ACTA No. 06

1. Presentación de los asistentes e introducción. Participantes de la entidad territorial y evaluadores del MVCT.
2. Reunión en el marco de la evaluación del proyecto CONSTRUCCIÓN DE REDES DE ALCANTARILLADO DE LA CUENCA 7 Y 8 DEL MUNICIPIO DE BARANOA DEPARTAMENTO DEL ATLÁNTICO y SISTEMA DE RECOLECCIÓN DE BOMBEO DE AGUAS RESIDUALES CUENCA 5 MUNICIPIO DE BARANOA
3. Comentarios de los asistentes
 - El Ingeniero Jaime Alberto Fuentes Romero abre la reunión dando la palabra a la consultoría para que exponga sus dudas respecto de la evaluación del proyecto.
 - El Ingeniero Andrés Martínez procede a proyectar lo que se ha adelantado en la subsanación estructural del proyecto. Indica que con respecto a la primera

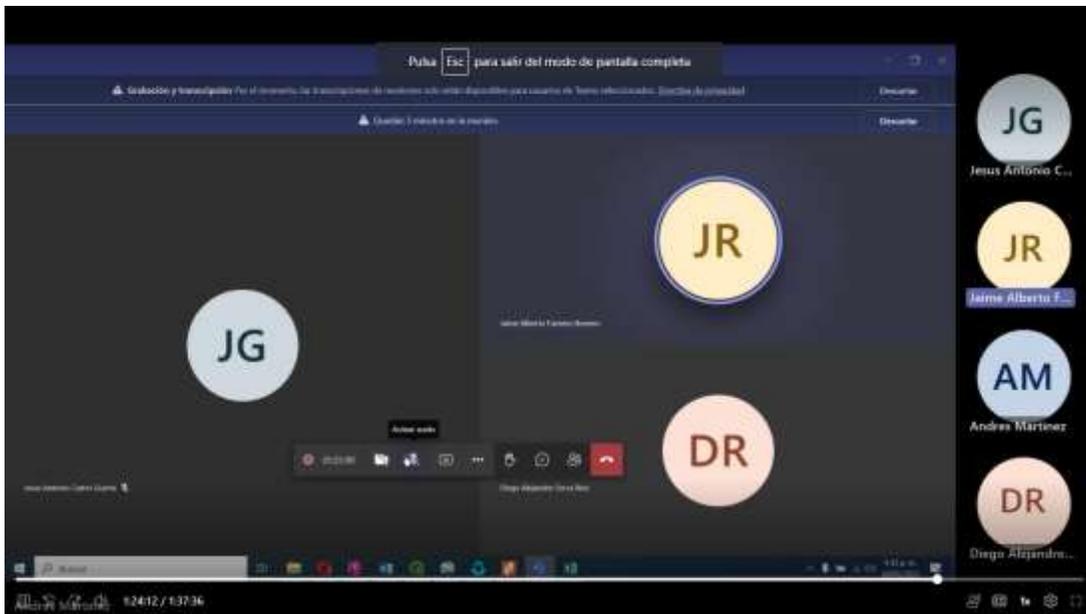
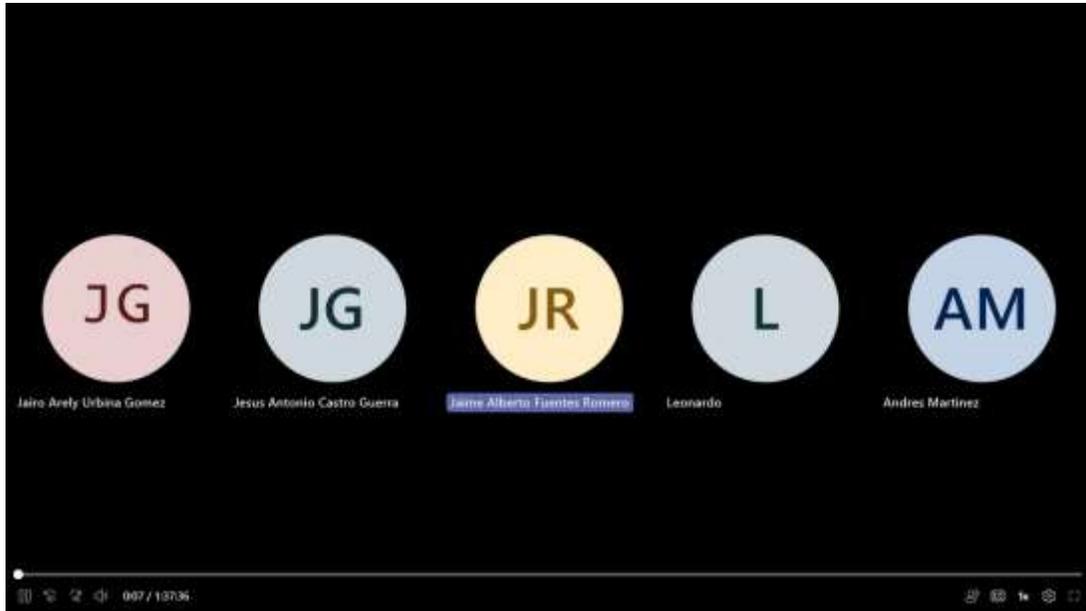
- El Ingeniero Andrés Martínez indica que se realizó fotogrametría para hacer el levantamiento de los tramos.
- El Ingeniero Jaime Fuentes expresa preocupación por el levantamiento topográfico y solicita las aclaraciones a la consultoría del proyecto, debido a que dicho levantamiento afecta el diseño hidráulico.

- El Ingeniero Jesús Castro indica que en el informe allegado no se entrega esa información. Para los alcantarillados, hay que tener especial cuidado, por lo que no representan bien las cotas del terreno y son limitantes.

- El Ingeniero Andrés Martínez, pregunta cómo se podría subsanar el tema.
 - El Ingeniero Jesús Castro indica que se tienen que colocar puntos de fotocontrol, para poder validar la calidad de la información. Pregunta si se validaron los trazados. No se es ajeno a la tecnología, pero no es la adecuada para el tema de alcantarillado.

- El Ingeniero Andrés Martínez comparte pantalla del levantamiento topográfico. Indica que hay una nube de puntos georreferenciada en MagnaSirgas con la nube de puntos en terreno, por lo cual toda la información que no aparece pero si está en el diseño, se tiene por la herramienta con la que se cuenta.
